Městská část Praha 20

číslo RMC/75/29/0572/16

Stanovisko MČ Praha 20 k posudku EIA na záměr "D11, stavba 1101, km 0.0 - exit Jirny, modernizace dálnice na šestiproudé uspořádání" - (8.01)

Obr. 6 Umístění stávajících a navrhovaných protihlukových stěn v Horních Počernicích

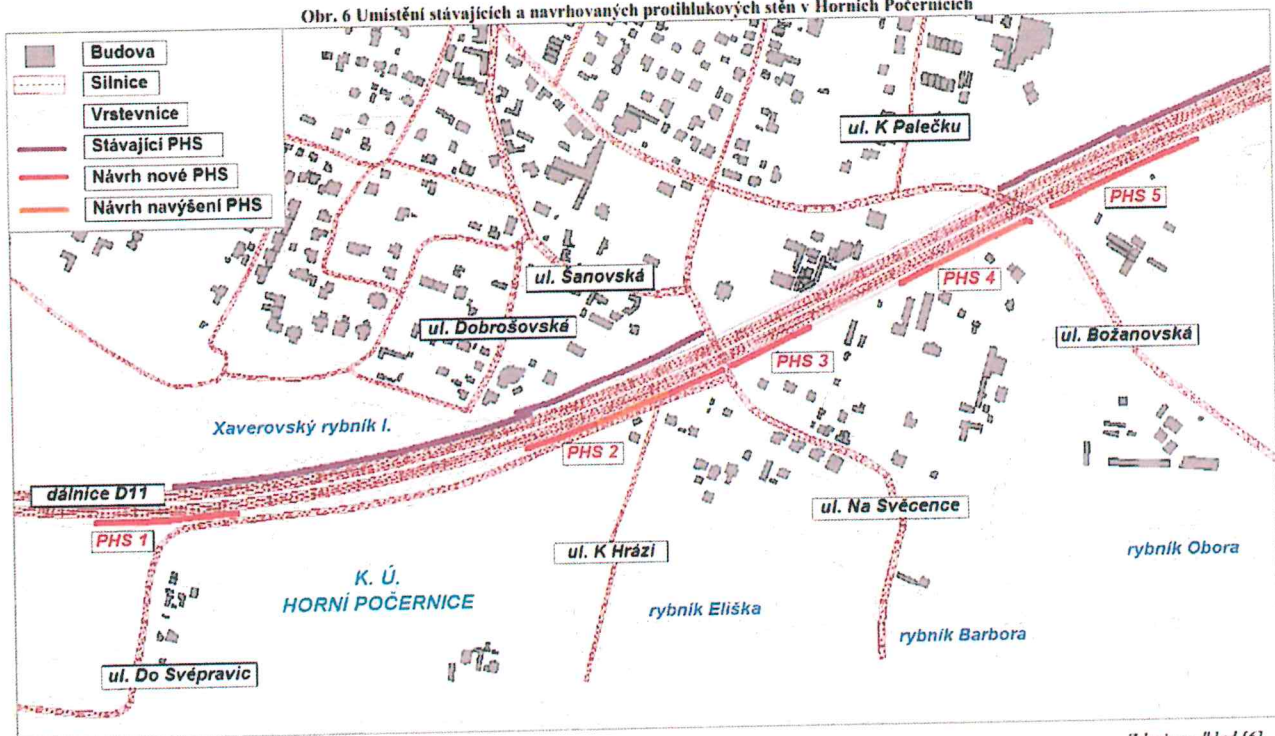
- trvá na umístění lomených protihlukových stěn místo zemního protihlukového zemního valu v jihozápadní části D11. Realizace zemního valu je z důvodu přesunu množství zemin, z důvodů pozemkových i z důvodů časové náročnosti vyřízení projektové dokumentace na jejich umístění velmi zdlouhavá a ekonomicky zatěžující. Realizace protihlukových opatření v této části dořeší odclonění stávajícího hluku z dopravy včetně hluku z plánovaného záměru na rozšíření D11.

- trvá na výměně stávajících protihlukových stěn za nové, 4 m vysoké lomené. Stávající protihlukové stěny jsou ve velmi špatném stavu, proto navrhuje jejich výměnu za nové. Popřípadě požadujeme kontrolní obhlídku a vydání dokumentu, že je jejich technický stav vyhovující a plně slouží svému účelu. V případě kontrolní prohlídky žádáme o přizvání. Navržené lomené stěny lze zaměnit za jiný typ, u něhož bude dokladována obdobná účinnost odclonění proti hluku a typ stěn bude předem odsouhlasen MČ Praha 20.
